新竹縣政府工程查核代表照片表

工程名稱：縣道 122 線 (28.5K) 5 月 4 日大雨災害復建工程

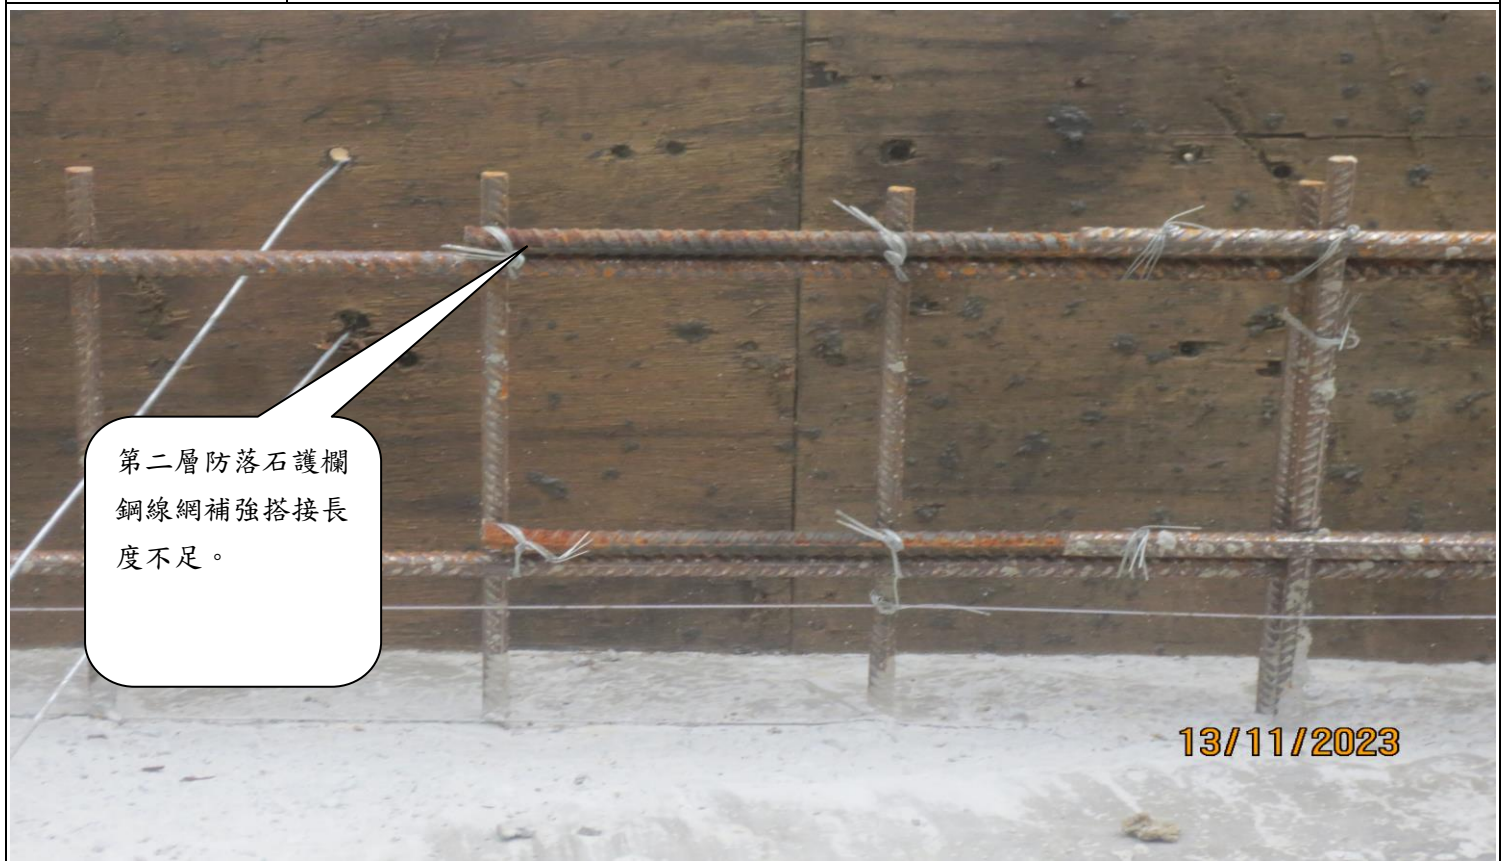
第一層防落石護欄造型模板混凝土擋土牆伸縮縫局部錯位，施作不當。

. (1) 第二層防落石護欄澆置混凝土殘料未清除，影響環境。

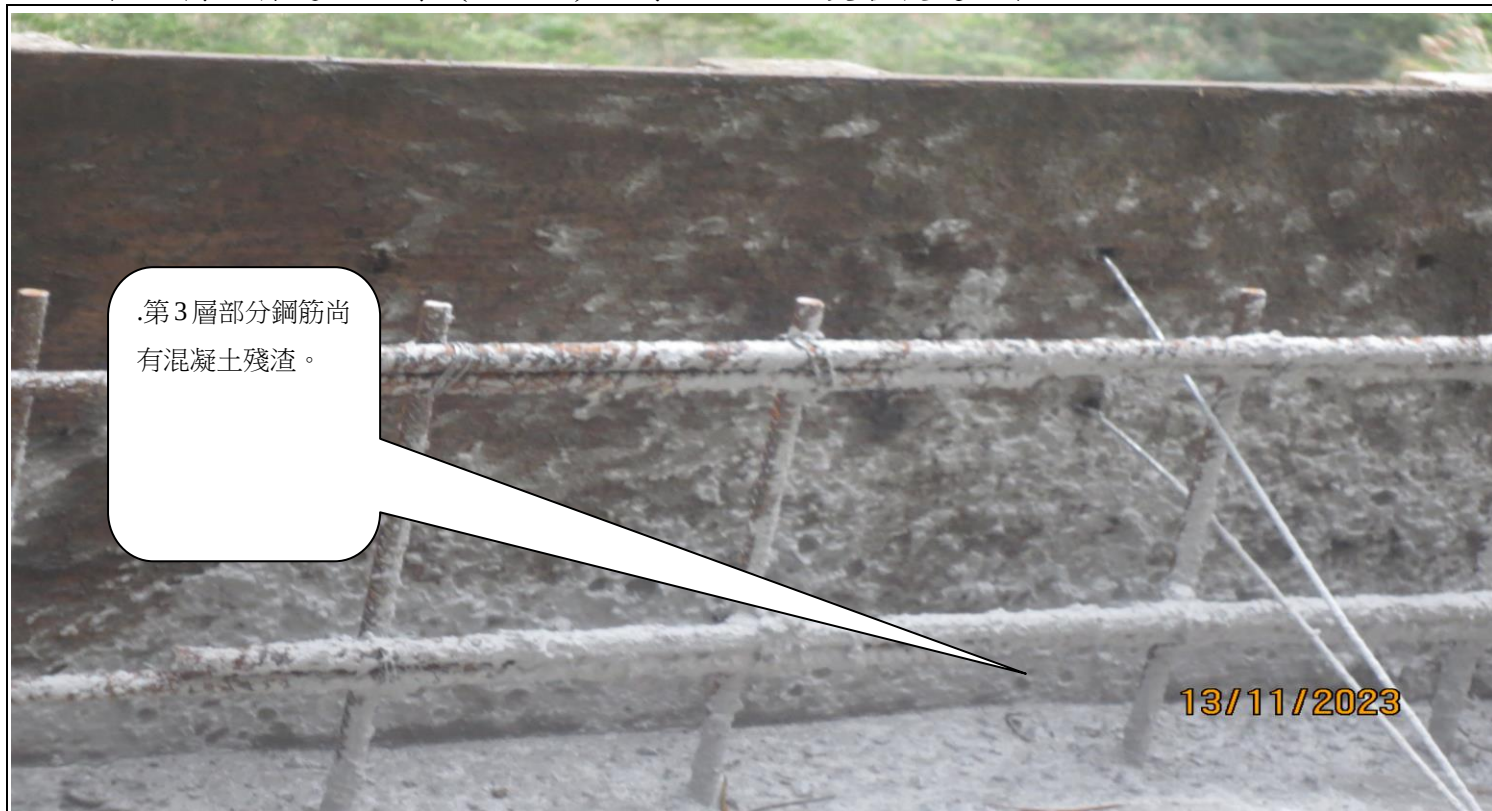
第二層防落石護欄混凝土鋼筋搭接直徑不符。

第二層防落石護欄鋼線網補強搭接長度不足。
